変 更 前	変 更 後	変 更 理 由												
<p>2.50 ALPS 処理水希釈放出設備及び関連施設</p> <p>(中略)</p> <p>2.50.2 基本仕様</p> <p>(中略)</p> <p>2.50.2.2 放水設備の主要仕様</p> <p>(中略)</p> <p>(2) 放水トンネル</p> <table border="0" data-bbox="201 655 943 789"> <tr> <td>基 数</td> <td>1 式</td> </tr> <tr> <td>主要寸法</td> <td><u>延長 1,034m</u> 内径 2,590mm</td> </tr> <tr> <td>構 造</td> <td>鉄筋コンクリート造 (コンクリート：42N/mm²，鉄筋：SD345)</td> </tr> </table> <p>(以下省略)</p>	基 数	1 式	主要寸法	<u>延長 1,034m</u> 内径 2,590mm	構 造	鉄筋コンクリート造 (コンクリート：42N/mm ² ，鉄筋：SD345)	<p>2.50 ALPS 処理水希釈放出設備及び関連施設</p> <p>(中略)</p> <p>2.50.2 基本仕様</p> <p>(中略)</p> <p>2.50.2.2 放水設備の主要仕様</p> <p>(中略)</p> <p>(2) 放水トンネル</p> <table border="0" data-bbox="1418 655 2190 856"> <tr> <td>基 数</td> <td>1 式</td> </tr> <tr> <td>主要寸法</td> <td><u>延長 1,031m</u> 内径 2,590mm</td> </tr> <tr> <td>構 造</td> <td>鉄筋コンクリート造 (コンクリート：42N/mm²，鉄筋：SD345) <u>鉄鋼コンクリート造</u> (コンクリート：42N/mm²，鉄鋼：SM490A)</td> </tr> </table> <p>(以下省略)</p>	基 数	1 式	主要寸法	<u>延長 1,031m</u> 内径 2,590mm	構 造	鉄筋コンクリート造 (コンクリート：42N/mm ² ，鉄筋：SD345) <u>鉄鋼コンクリート造</u> (コンクリート：42N/mm ² ，鉄鋼：SM490A)	<p>外洋上での放水ロケーション設置工事の設置状況を踏まえたトンネル延長の確定 放水トンネル工事の施工方法確定を踏まえた仕様の追加</p>

福島第一原子力発電所 特定原子力施設に係る実施計画変更比較表（第Ⅲ章 第1編）

図-4 測定・確認工程フロー

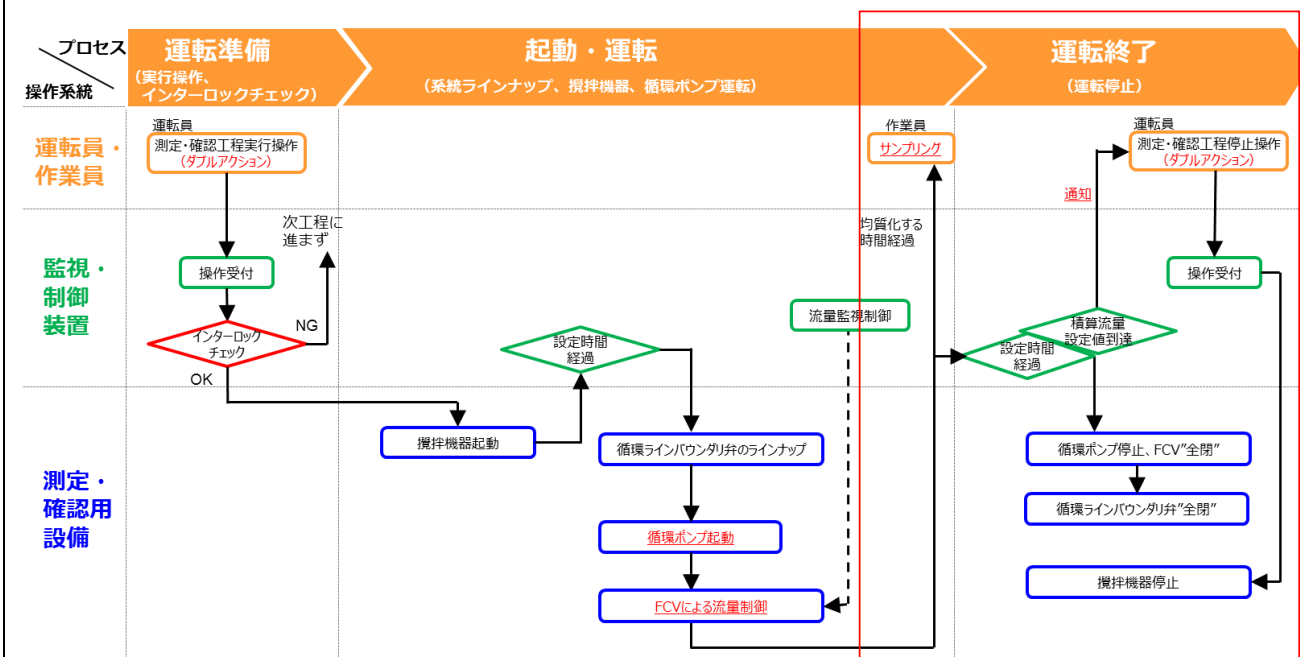
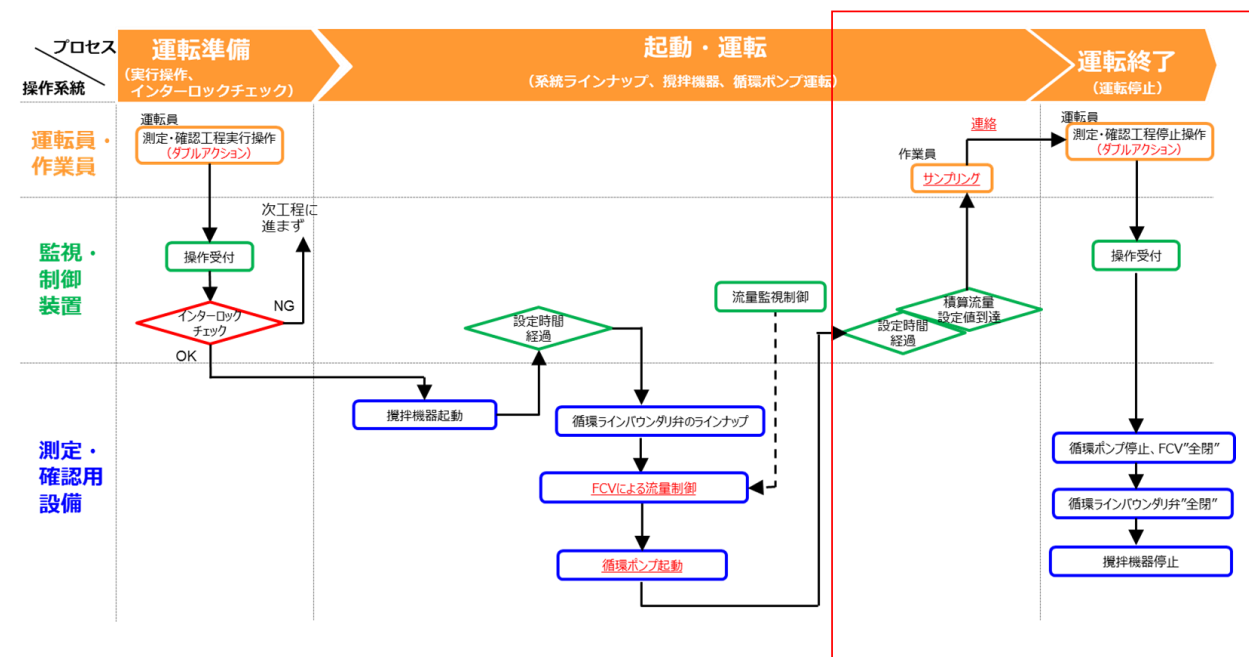
機器動作順序/作業手順の改善による記載の変更

図-6 測定・確認工程の設備状態 (起動～運転)

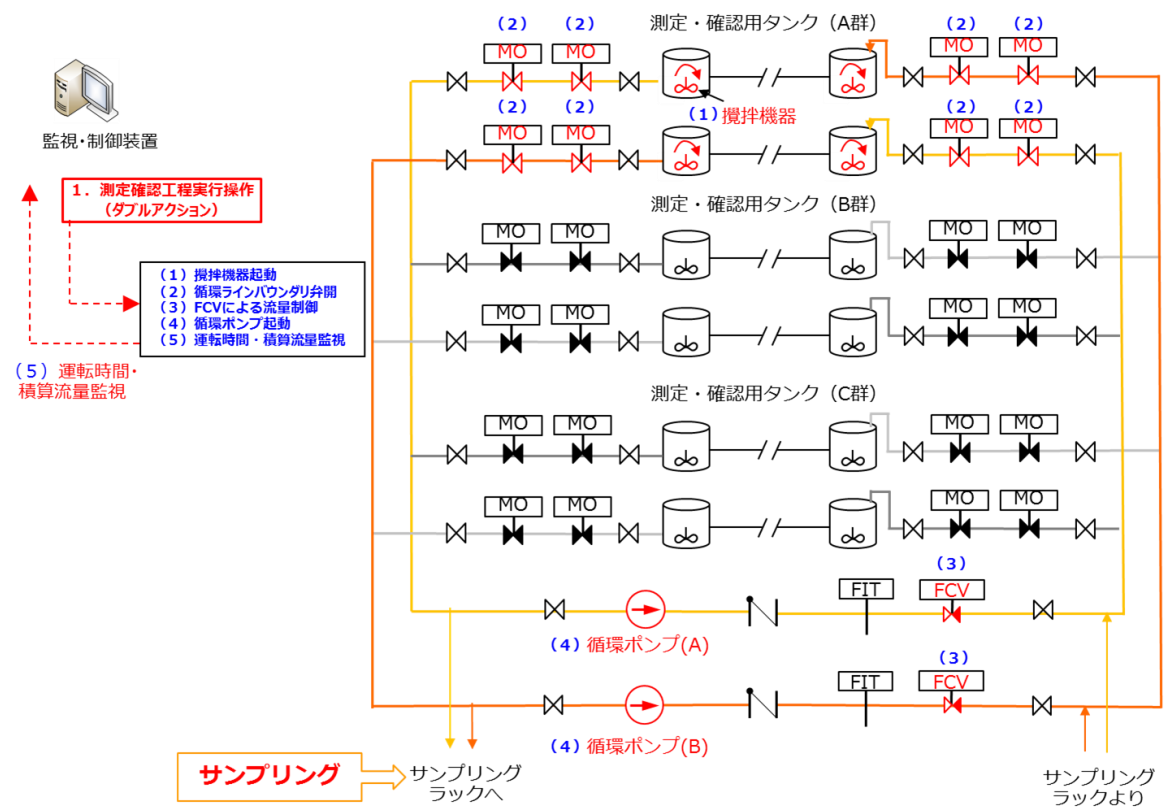
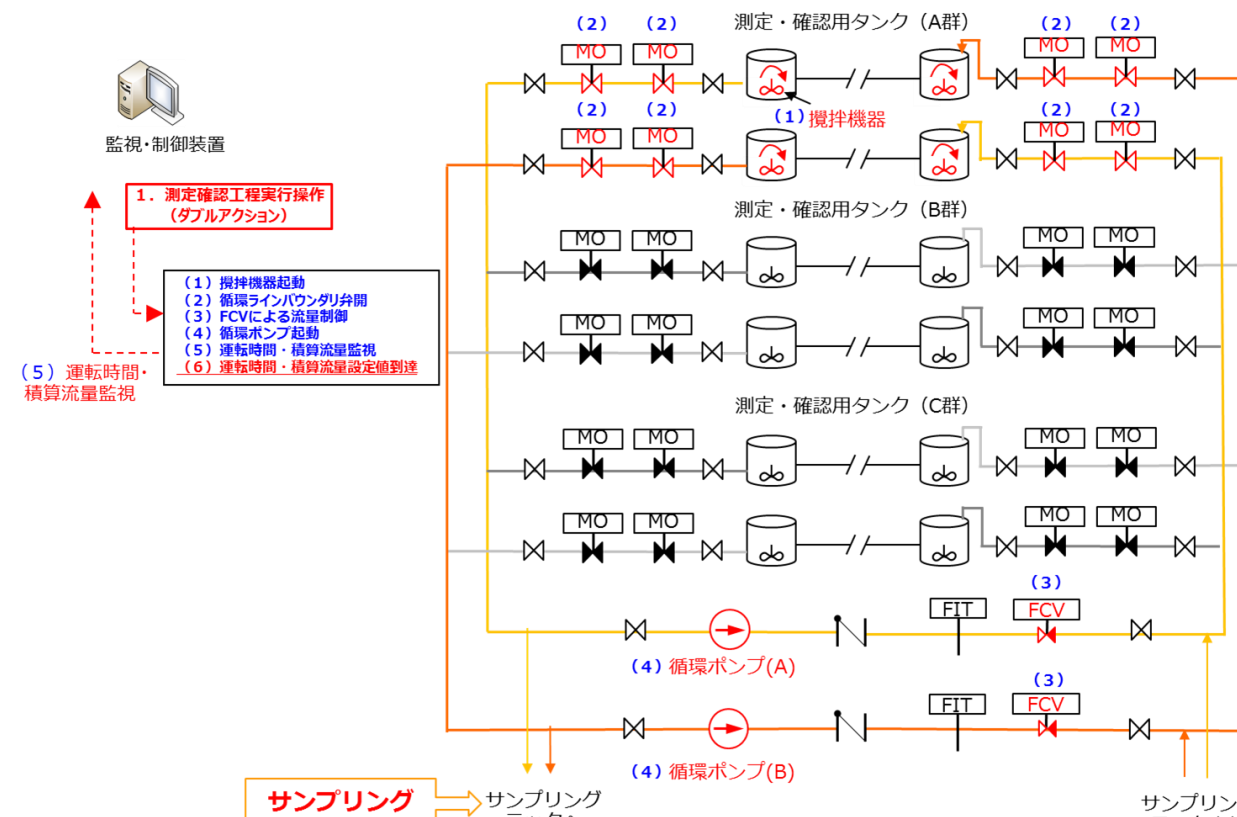
記載の適正化

図-7 測定・確認工程の設備状態（運転～停止）

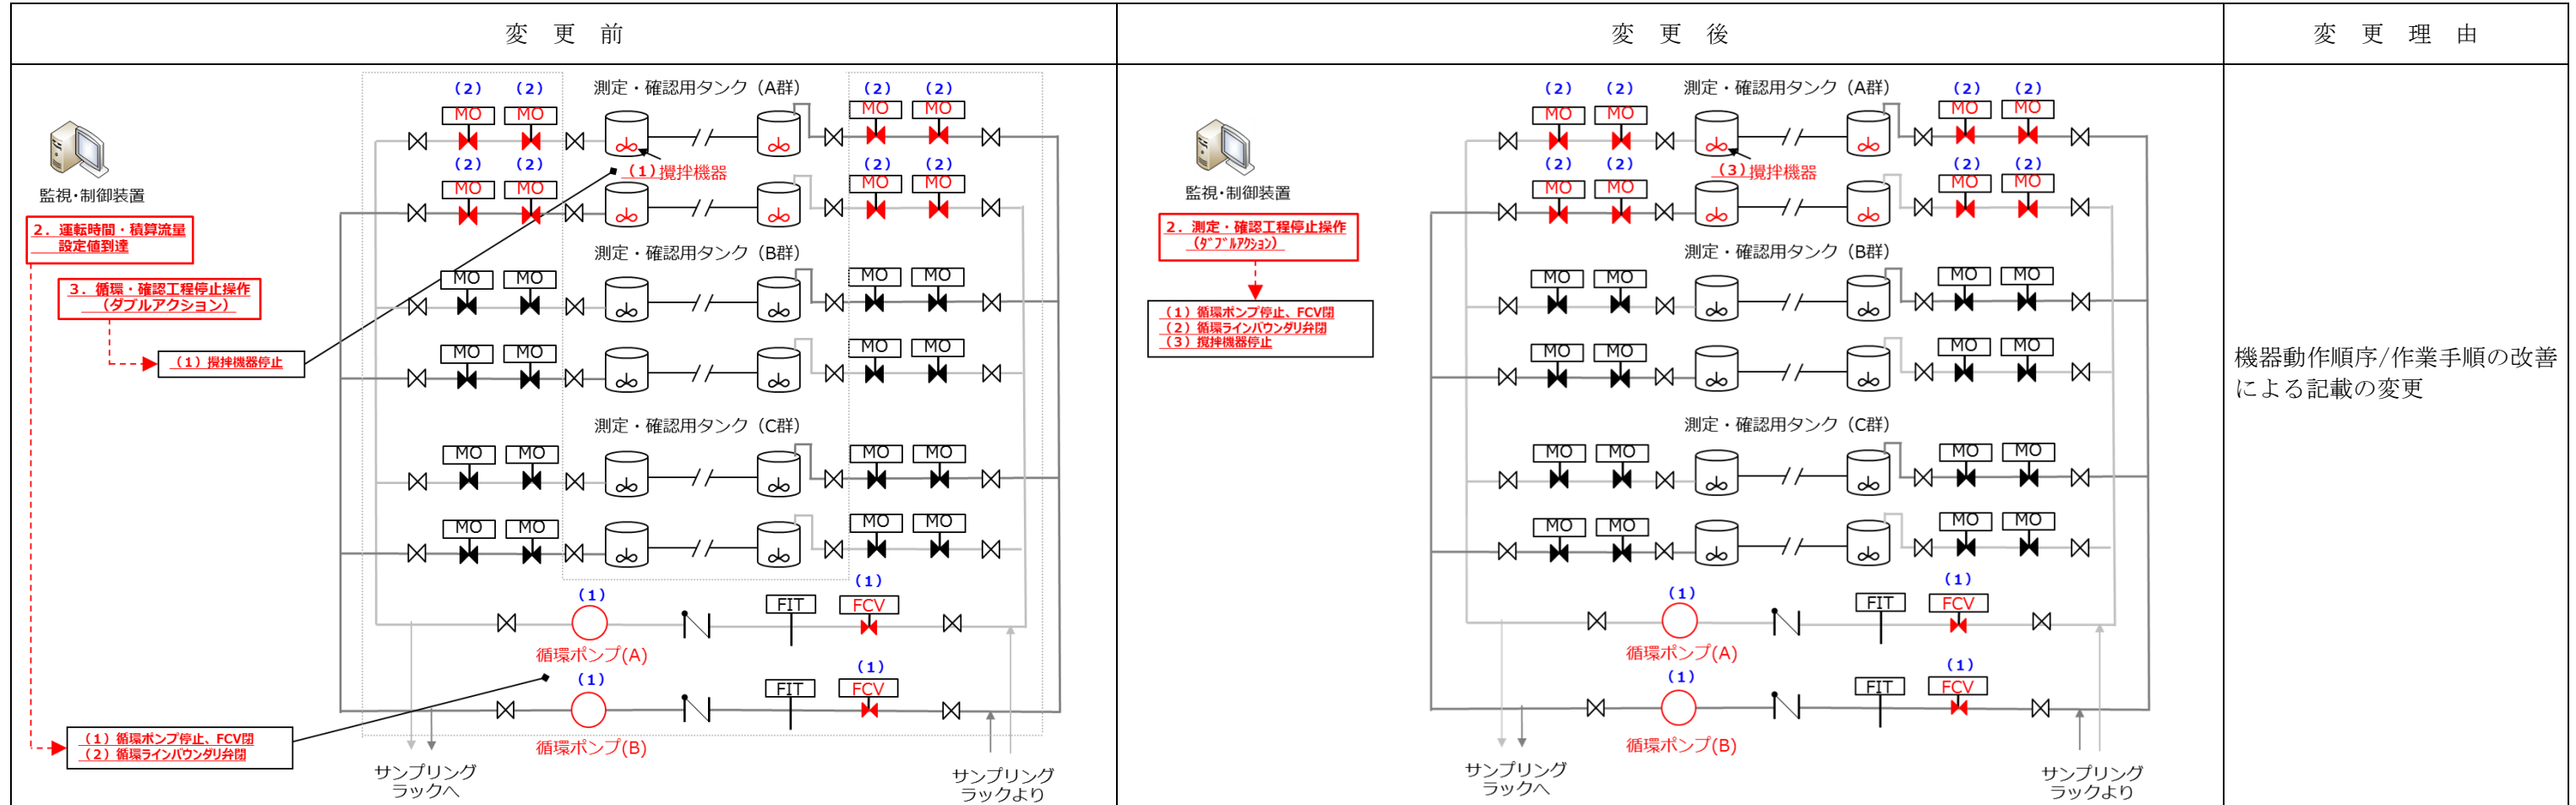
機器動作順序/作業手順の改善による記載の変更

図-8 放出工程フロー

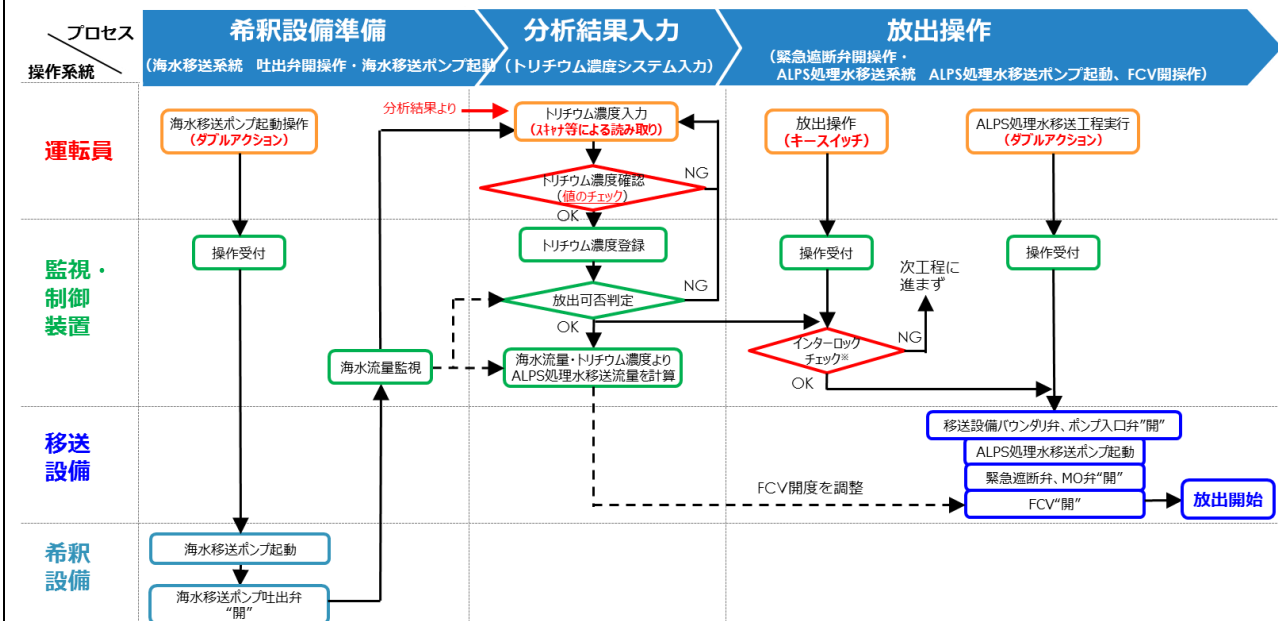
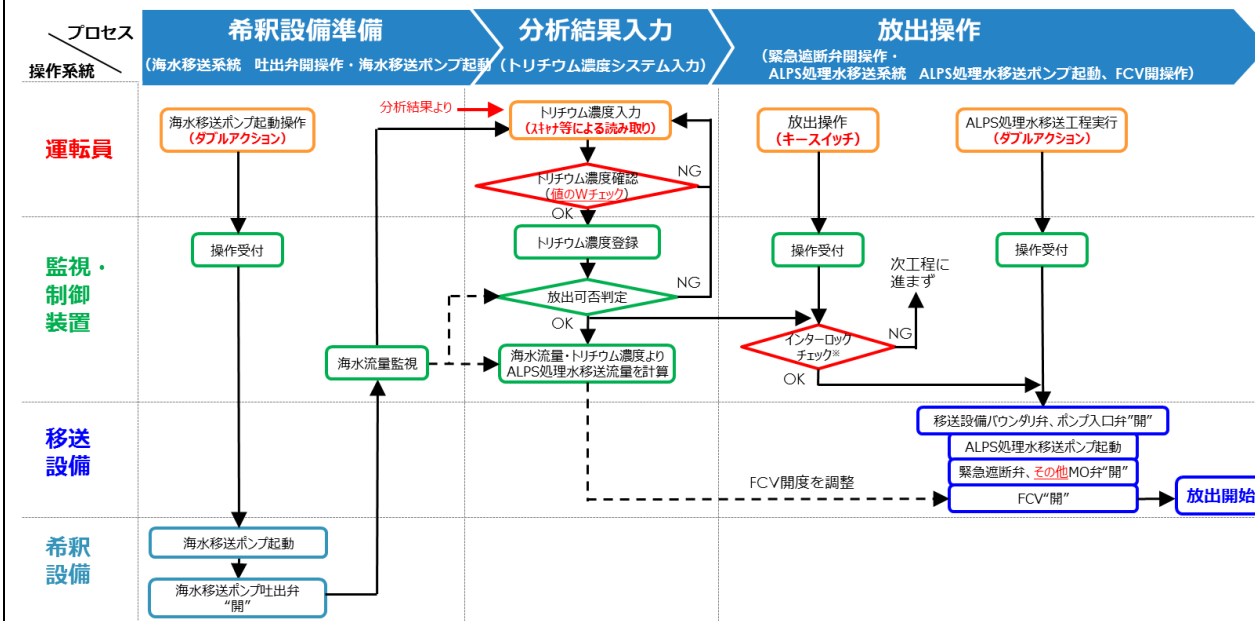
変更前	変更後	変更理由
<p>1.9 ALPS 処理水希釈放出設備の運転管理について</p> <p>(中略)</p> <p>1.9.2 ALPS 処理水希釈放出設備の運転管理</p> <p>(中略)</p> <p>1.9.2.3 受入, 測定・確認, 放出工程における基本的な手順</p> <p>(中略)</p> <p>①受入工程※1 ※1: 既設のタンク受入れ手順と概ね同様 □: トリガーとなる操作・状態</p> <p>②-1測定・確認工程</p> <p>②-2 分析工程</p> <p>③放出工程</p> <p>図-3 受入, 測定・確認, 放出工程の手順</p> <p>(中略)</p>	<p>1.9 ALPS 処理水希釈放出設備の運転管理について</p> <p>(中略)</p> <p>1.9.2 ALPS 処理水希釈放出設備の運転管理</p> <p>(中略)</p> <p>1.9.2.3 受入, 測定・確認, 放出工程における基本的な手順</p> <p>(中略)</p> <p>①受入工程※1 ※1: 既設のタンク受入れ手順と概ね同様 □: トリガーとなる操作・状態</p> <p>②-1測定・確認工程</p> <p>②-2 分析工程</p> <p>③放出工程</p> <p>図-3 受入, 測定・確認, 放出工程の手順</p> <p>(中略)</p>	<p>機器動作順序/作業手順の改善による記載の変更</p> <p>機器動作順序の改善による記載の適正化</p>

図-3 発電所から20km圏内海域モニタリング図

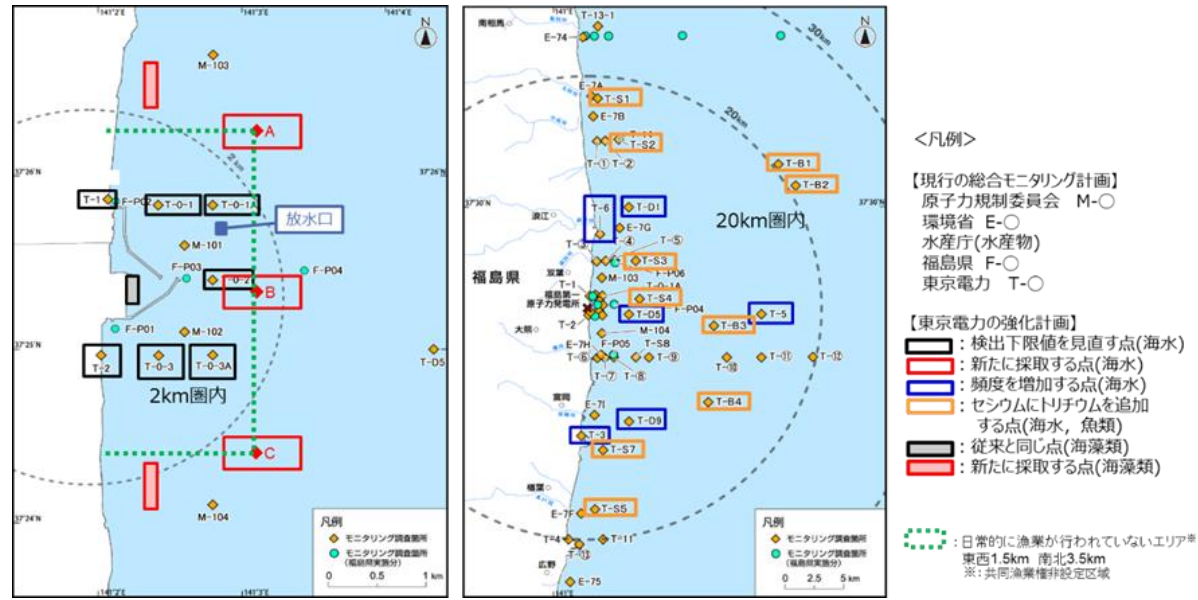
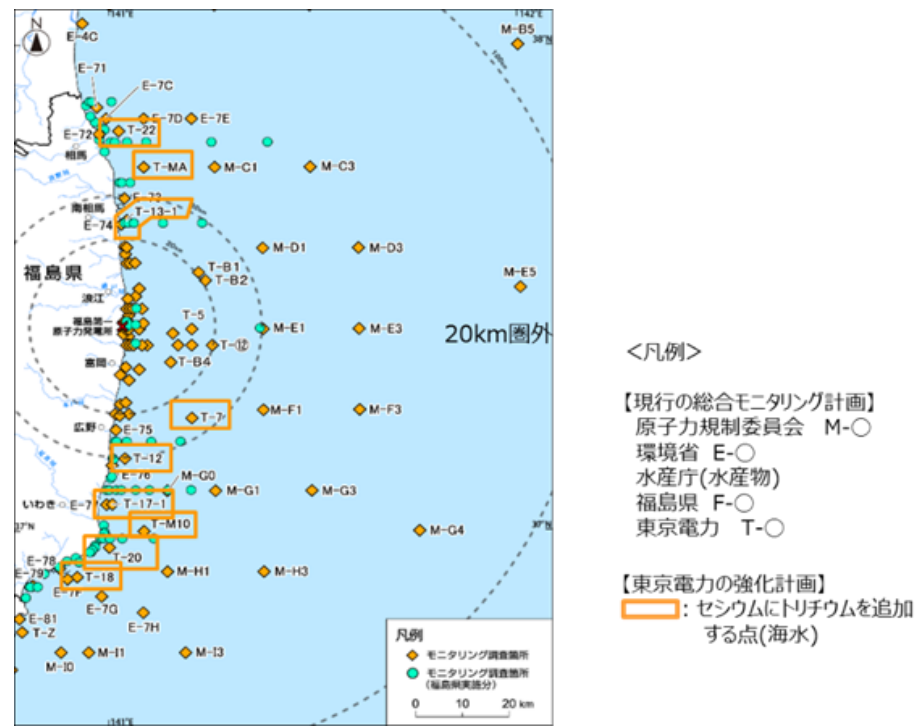
(記載の削除)

図 4-1 実際の海底土等への蓄積プロセスと本報告書でのモデル (イメージ図)

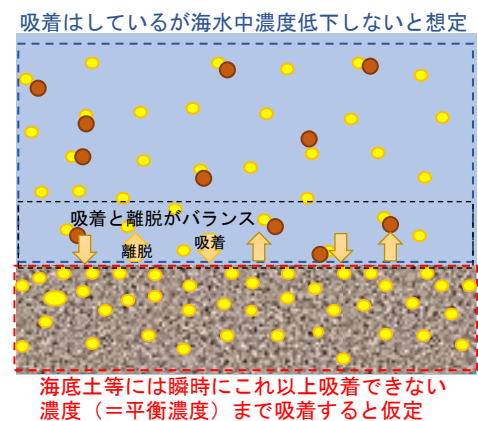
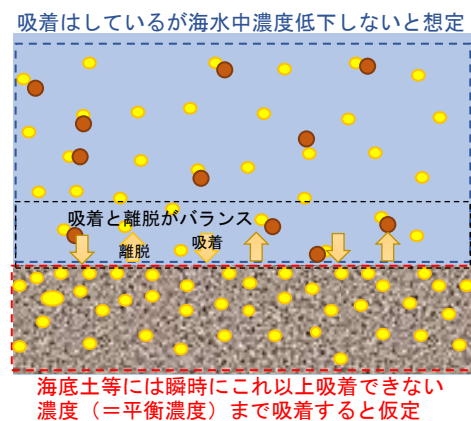
記載の適正化

IAEA レビューミッションにおける議論を踏まえた記載の充実

今回の評価においては、海水中濃度に応じて、海底土等の濃度が瞬時に平衡状態まで放射性物質が蓄積されるとしている。一方、海水中濃度の低下は発生しないものとした。これは、長期的な放出の継続により、海水と海底土等が平衡状態(吸着と離脱がバランス)になり、それ以上吸着が起こらない状態を模擬している。
